VISTO: El Expediente N° EX-2022-06586435-GDEMZA-DGIRR-Expediente Infogov N° 796.182- 2 Caratulado: "DIRECCIÓN DE GESTIÓN AMBIENTAL DEL RECURSO HÍDRICO S/ A.P. PERFORACIÓN Y ESTIMULACIÓN HIDRÁULICA DEL POZO MdN.PBN.x-101 (pil+h) - ÁREA PASO BARDAS NORTE - YPF S.A."; y

**Dictamen sectorial pozo NOC – AREA PASO BARDAS NORTE**  
**RUP 800-027**

El presente Dictamen Sectorial corresponde al análisis respecto Proyecto del **pozo exploratorio horizontal YPF.MdN.PBN.x-101(h) Paso de las Bardas Norte**. La perforación del pozo se realizará en Reservorio No Convencional.

Imagen N°5 - Esquema de cañerías y programa de cementación del pozo proyectado

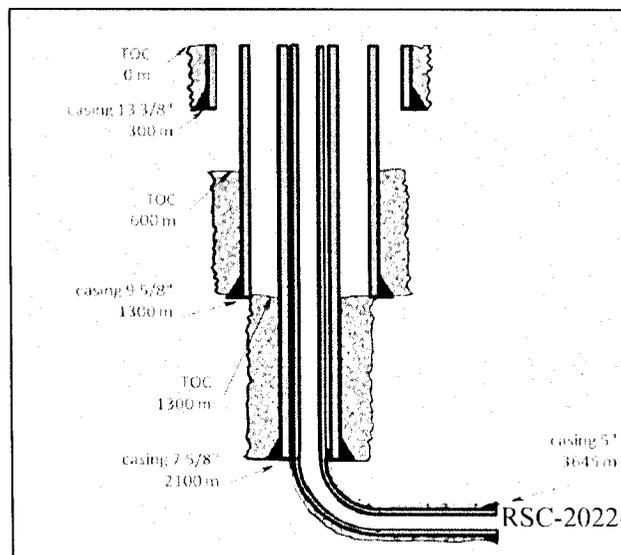
- En caso que durante el perfilaje se detecta agua dulce en cercanías al zapato de la cañería guía, el cemento deberá programarse para alcanzar el zapato del caño anterior asegurando el total aislamiento de acuíferos.

- La cañería guía del pozo debe ser cementada en toda su longitud para proteger los acuíferos y si de la localización del pozo a perforar existe espesores del Grupo Neuquén interpretación de los perfiles eléctricos a pozo abierto (Res. 778/96, Anexo V) se deduce la existencia de acuíferos a proteger por debajo del zapato de la cañería guía se deberá punzar las zonas a proteger y cementar hasta cubrirlos totalmente mediante cementación auxiliar. (Res. DGI 249/18).
- La integridad mecánica de cada pozo a ser estimulado hidráulicamente debe ser garantizada mediante Informe Técnico del organismo competente a partir de la información requerida en el Decreto 248/18, Art. 7, Capítulo 1 “De los estudios previos” y ser presentado al DGI previo al inicio de las actividades de estimulación hidráulica.

Imagen N°7 – Localización de pozo monitor

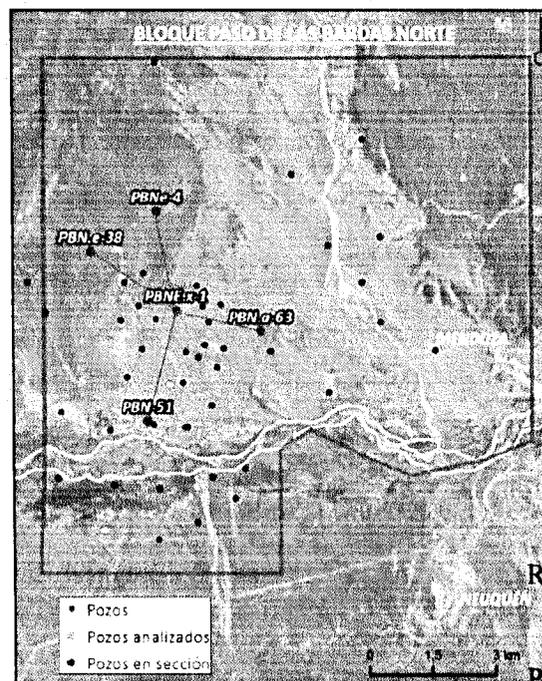
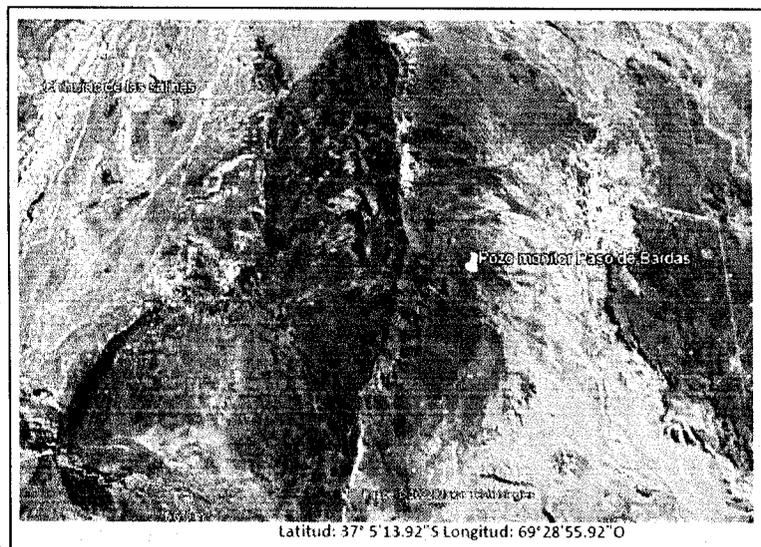
- Se solicita a YPF S.A., la presentación de los resultados de la

perforación de los pozos de monitoreo propuestos en el estudio hidrogeológico, el análisis de la información generada a partir de los mismos y cualquier otra información relevante generada entre 2019 y 2022, deben ser presentadas como actualización del estudio hidrogeológico, en parte del cumplimiento de la Res. 249/18 del DGI.

- Los pozos de monitoreo de acuíferos que se proponen perforar deben ser considerados exploratorios desde el punto de vista hidrogeológico y los resultados obtenidos deben ser analizados con el fin de corroborar el modelo conceptual hidrogeológico presentado en los estudios precedentes. En el caso de que sea necesario se debe reevaluar el modelo conceptual y ajustarlo a la nueva información generada
